Sótt er um óverulega breytingu á deiliskipulagi fyrir Dalveg 30:

Gildandi deiliskipulag - afstöðumynd

Tillaga að breyttu deiliskipulagi - afstöðumynd

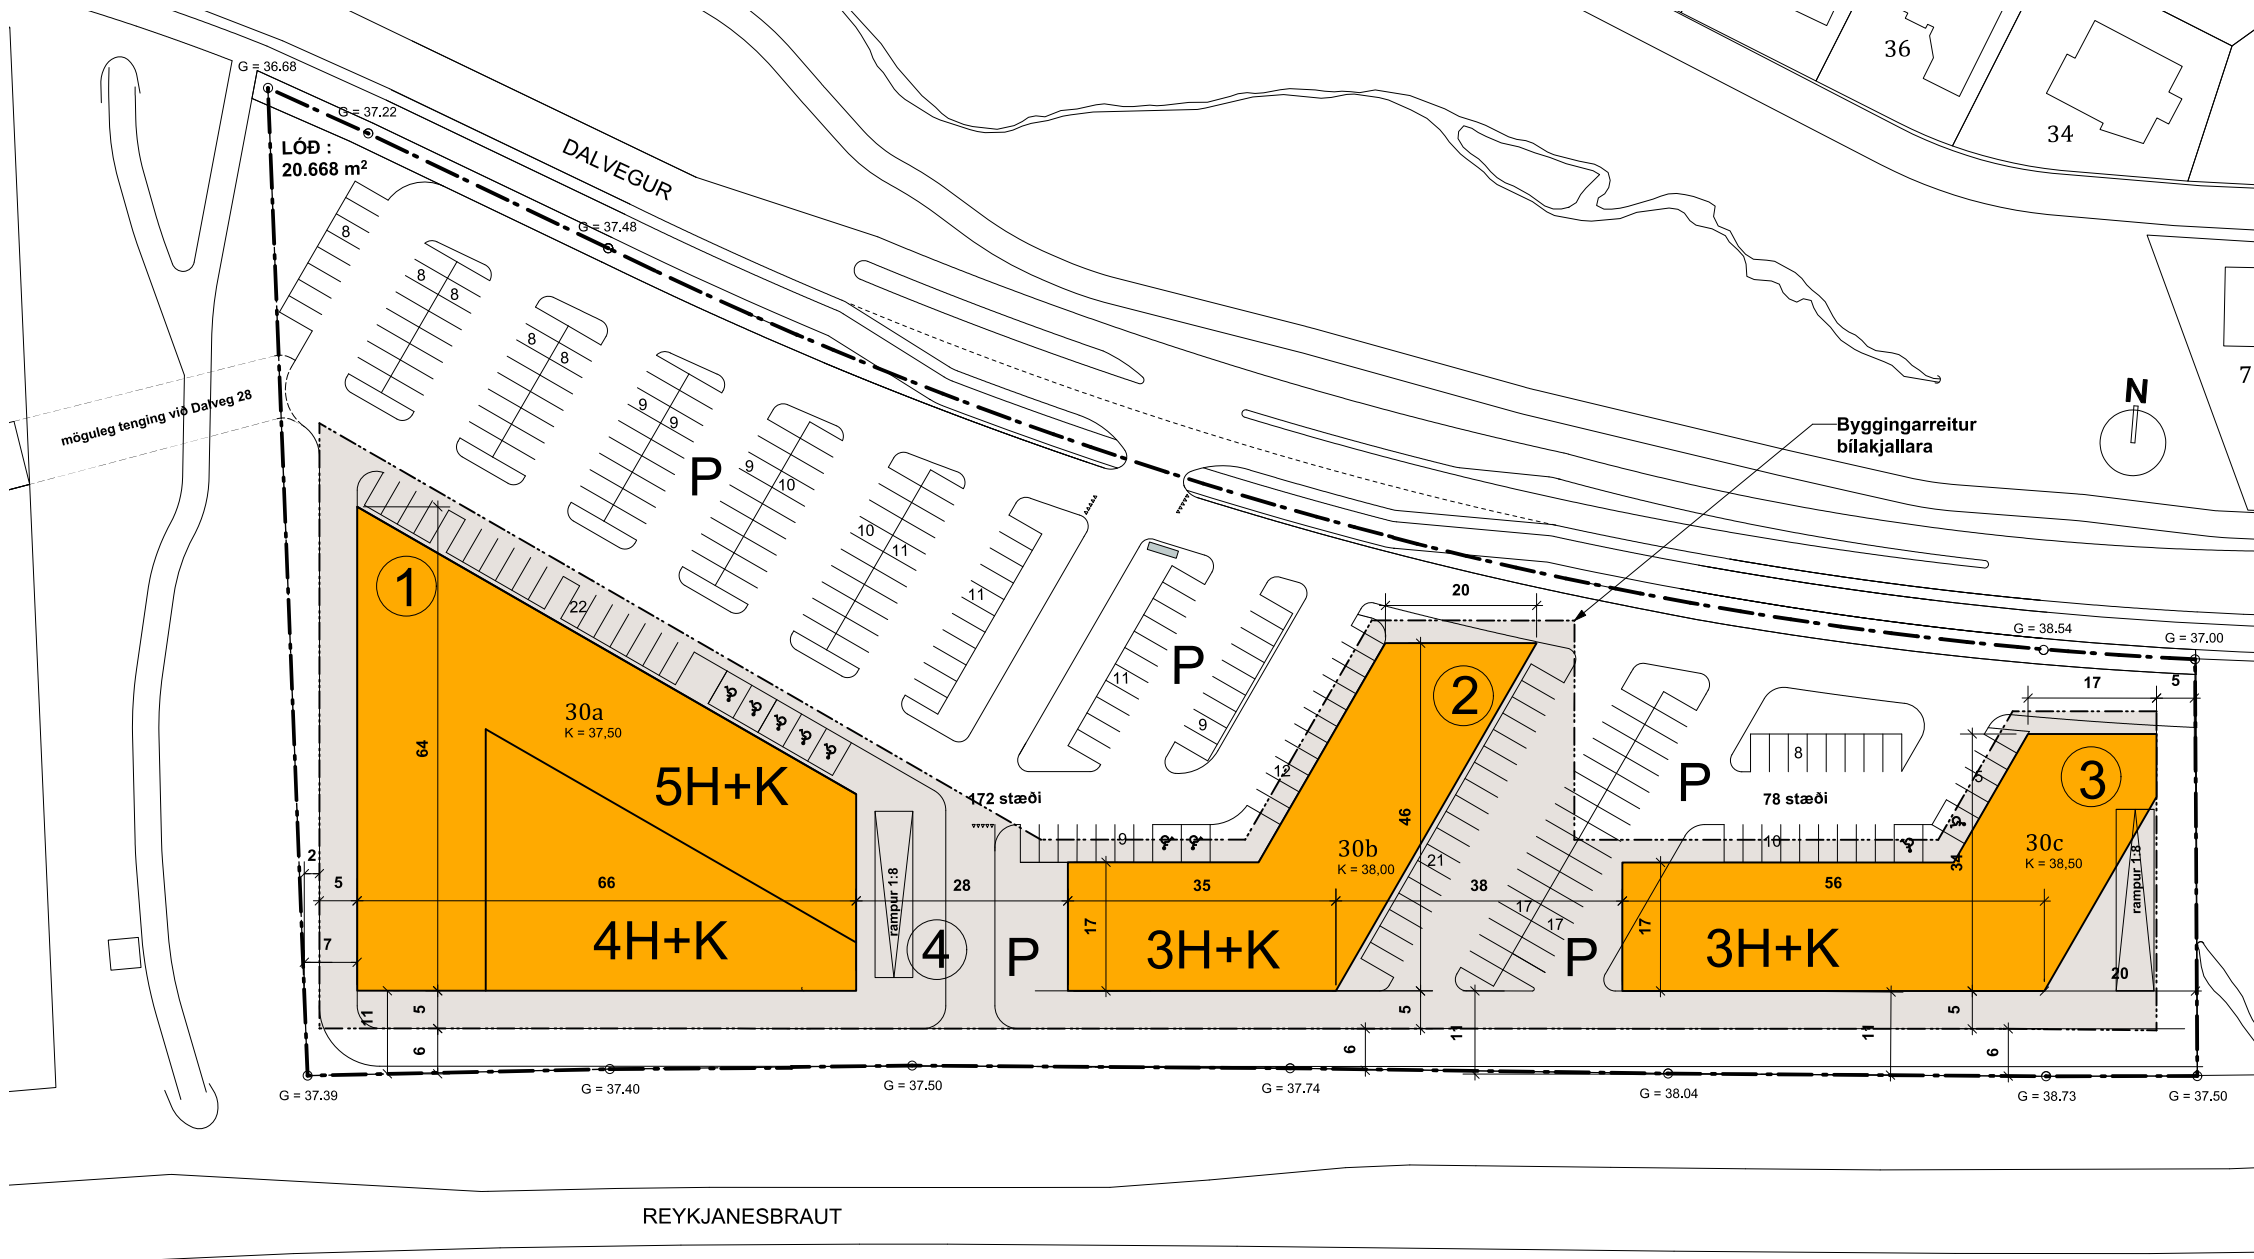
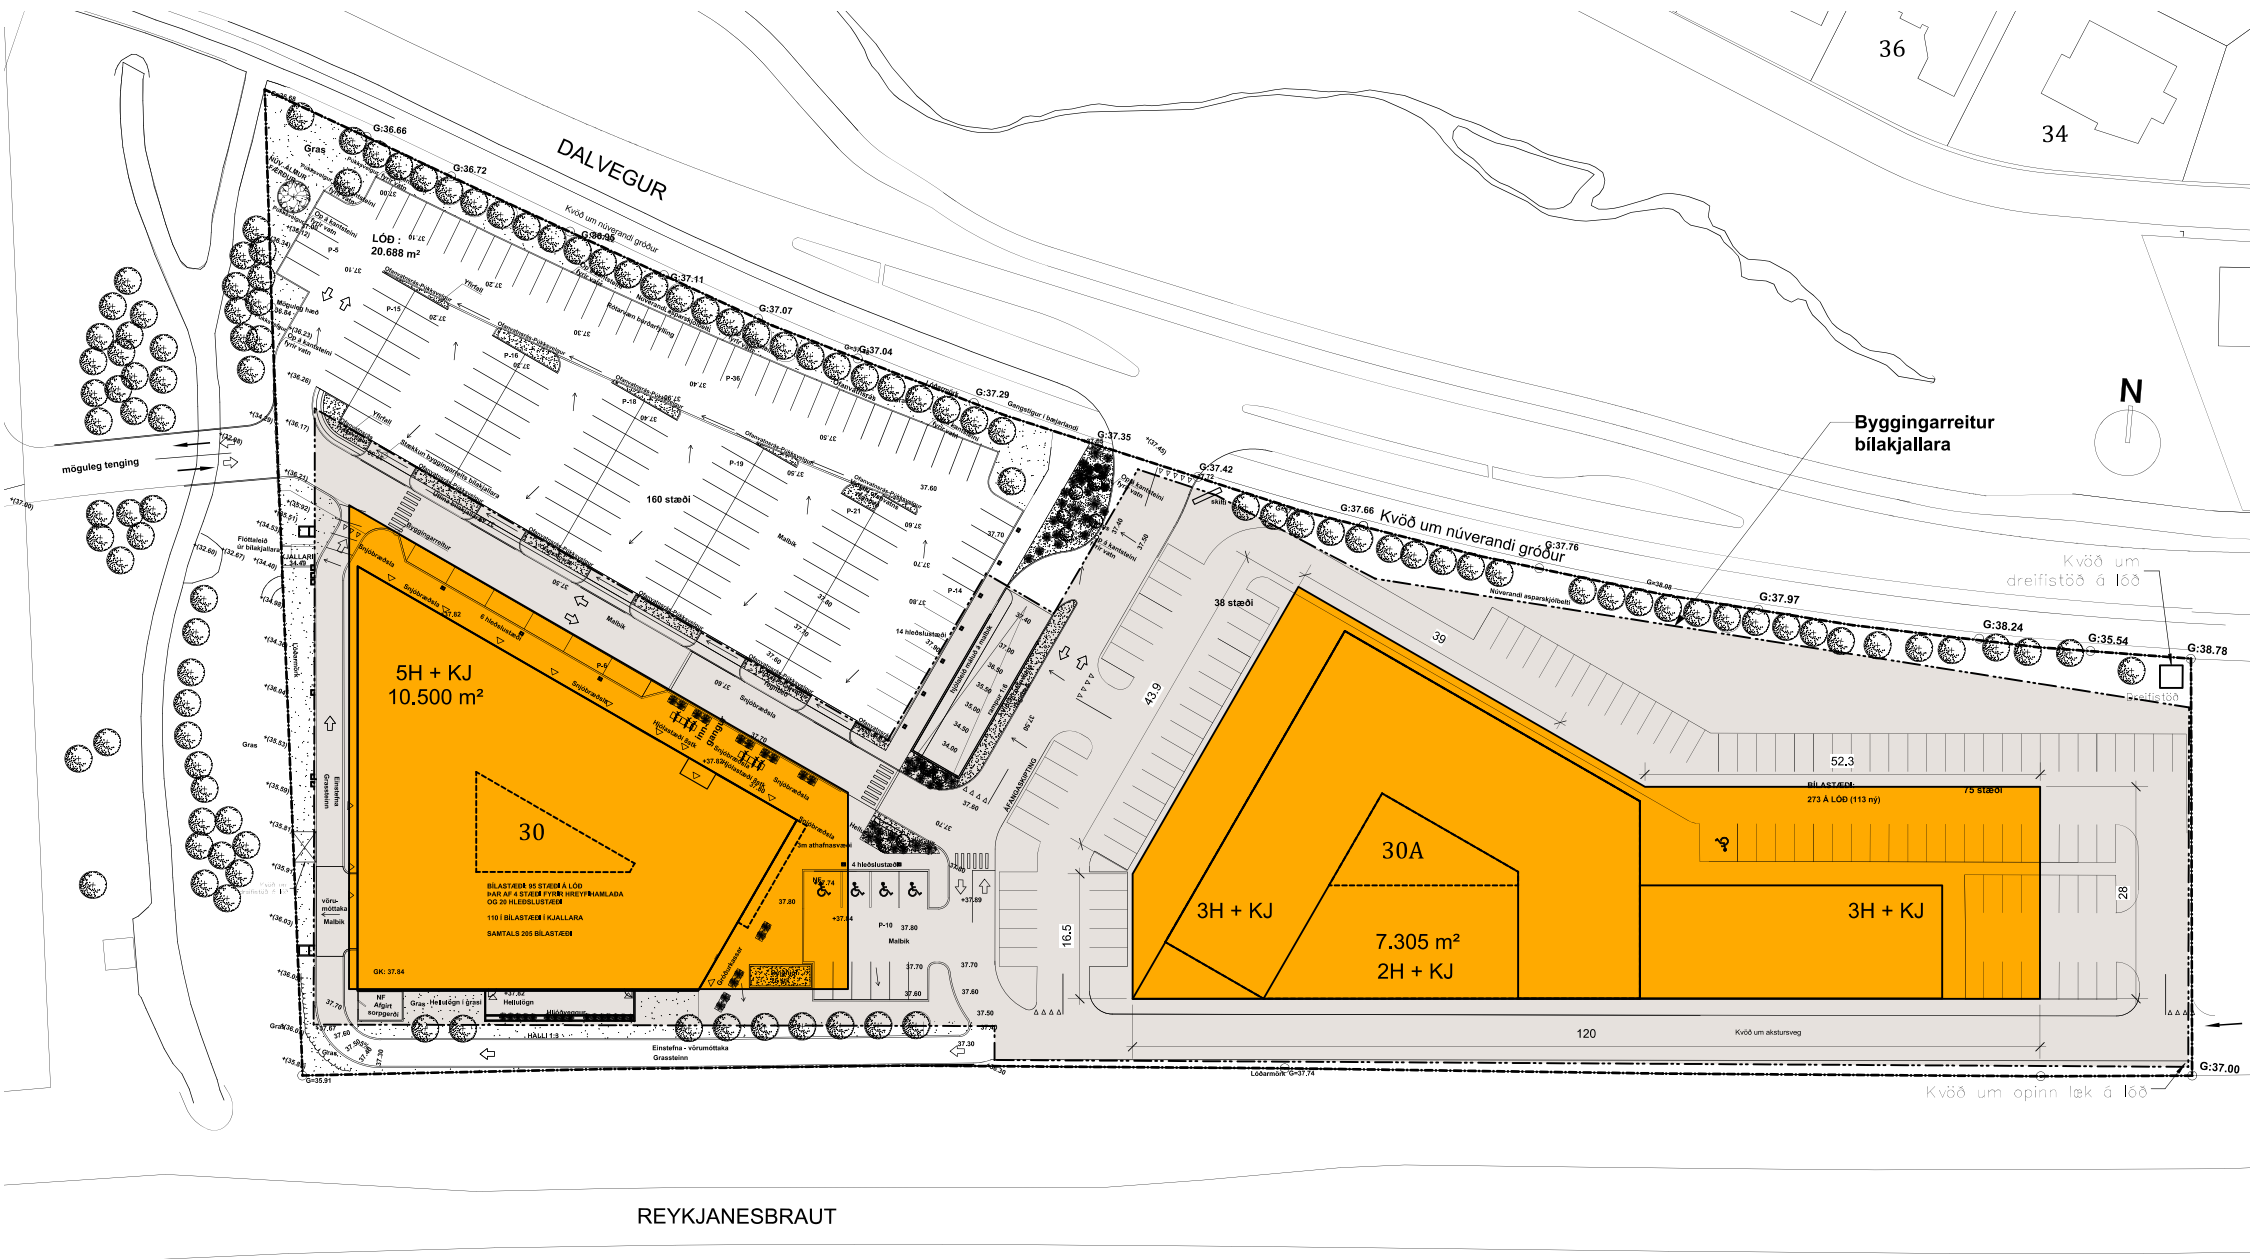
- **Sótt er um að breyta lögun byggingarreita ofanjarðar og sameina byggingarreit 30b og 30c í einn reit, 30a, til að betur megi þjóna þörf fyrirtækja sem hafa sýnt reitnum áhuga. Byggingarmagn og hæðir húsa haldast óbreytt.**
- **Heiti húsa breytt úr 30a, 30b og 30c í 30 og 30a.**
- **Byggingarreitur bílakjallara stækkaður og heimild til að koma þar fyrir allt að 250 stæðum neðanjarðar í stað 140 eins og gert er ráð fyrir í gildandi deiliskipulagi. Heildarfjöldi bílastæða helst óbreyttur.**

Breyttir skilmálar

Lóð: 20.694 m²
Byggingarmagn: 16.555 m²
Nýtingarhlutfall: 0,8

30: 9.250 m²
30a: 7.305 m²

Byggingarmagn neðanjarðar: 14.000 m²

Bílastæði: 470 þar af allt að 250 í bílajakjallara
